**AVIS RELATIF À LA PROTECTION
CONTRE LES EVENTUELS EFFETS NOCIFS ET NUISANCES
PROVOQUÉS PAR LES RAYONNEMENTS NON IONISANTS
GÉNÉRÉS PAR DES ANTENNES ÉMETTRICES STATIONNAIRES**

Commune : CHARLEROI - Exploitant : ORANGE

Référence exploitant : 018C1_4 & 30081C1_1 & 40081C1_1

Rapport n° 2401 / 2023

Figure 1 : Vue en plan des lieux de séjour et des points de contrôle

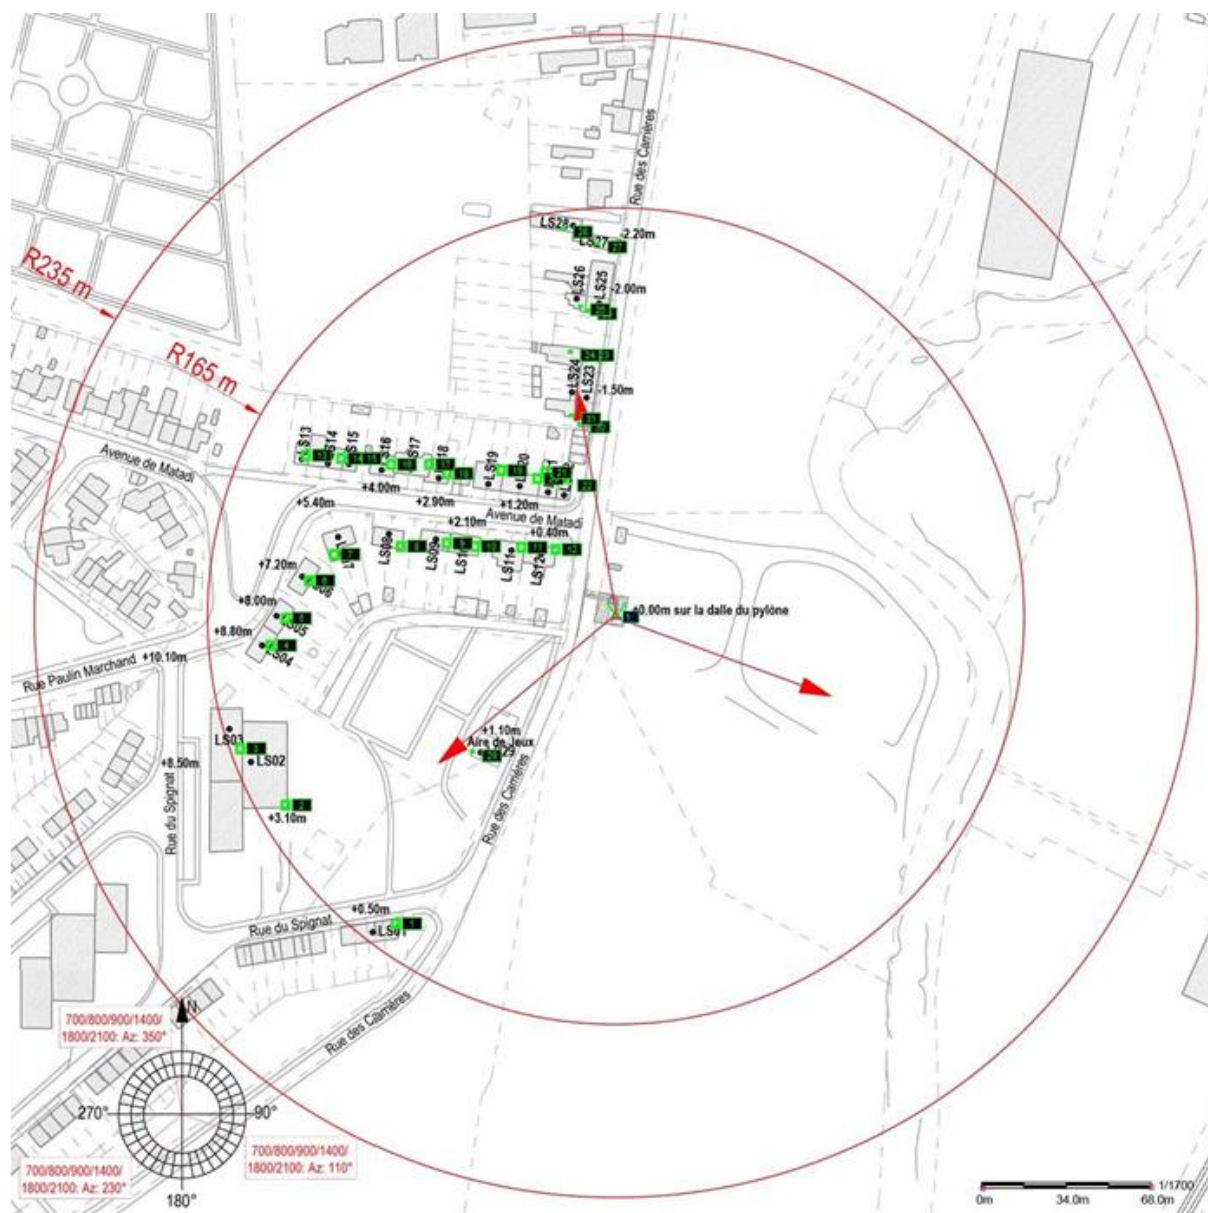
Les fréquences d'émission, la puissance rayonnée par chacune des antennes et leur gain permettent de déterminer le rayon de la zone à analyser. Tout dépassement de la limite par installation est exclu en dehors de cette zone. Le tableau 2 reprend les 35 LS² pour lesquels l'indice d'exposition est le plus élevé. Les différentes colonnes indiquent :

- le numéro du point de contrôle repris sur un des plans de la figure 1;
- le numéro du LS dans lequel se trouve le point de contrôle de la 1^{ère} colonne ;
- l'atténuation d'obstacle prise en compte pour le calcul de l'indice d'exposition dans le LS ;
- le résultat du calcul de l'indice d'exposition.

En ce qui concerne les antennes de l'installation mentionnées dans le tableau 1, la distance maximale à laquelle la limite pourrait être atteinte, à l'extérieur, est égale à 70,2 m. S'il n'y a pas de LS à une distance inférieure, les antennes respectent forcément la limite d'immission.

Dans le cas des LS situés à l'intérieur des bâtiments, une atténuation d'obstacle est prise en compte et il en résulte que la distance maximale à laquelle la limite pourrait être atteinte se réduit à 49,7 m.

Figure 2 : Vue en plan des installations d'antennes dans un rayon de 300 mètres autour de l'installation faisant l'objet de la demande d'avis

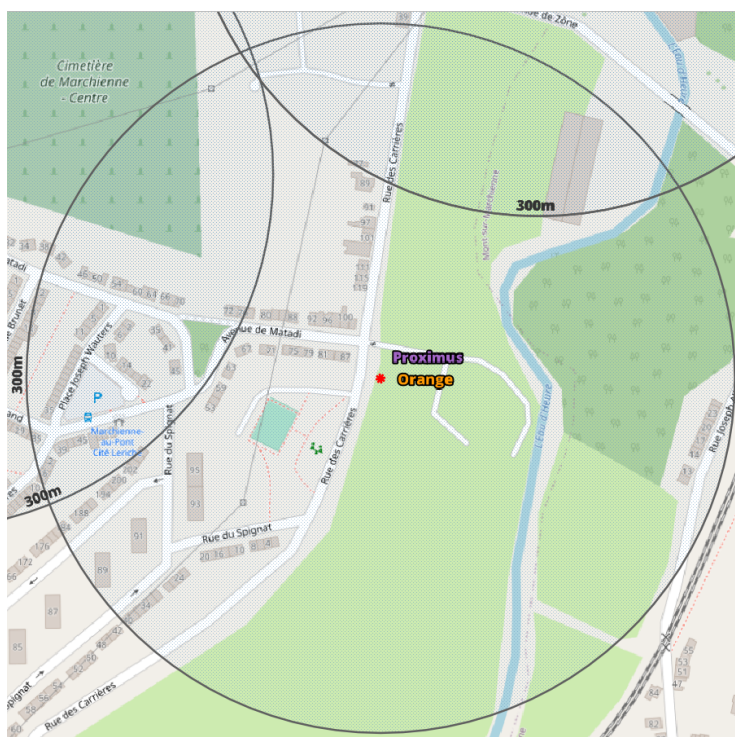
Le plan en projection verticale de la figure 2 indique la localisation des antennes actives éventuelles visées par le décret et situées dans un rayon de 300 mètres autour de l'installation référencée dans le paragraphe 2. Les données de localisation de ces antennes et les avis correspondant sont accessibles via le cadastre en ligne des antennes émettrices stationnaires⁶.

Compte tenu du nombre d'installations localisées dans la figure 2, il apparaît que l'intensité du rayonnement électromagnétique généré, dans les lieux de séjour situés à proximité de l'installation référencée dans le paragraphe 2, par l'ensemble des antennes émettrices stationnaires de l'ensemble des exploitants du même site d'antennes émettrices stationnaires respecte la limite fixée à l'article 4, § 2 du décret.
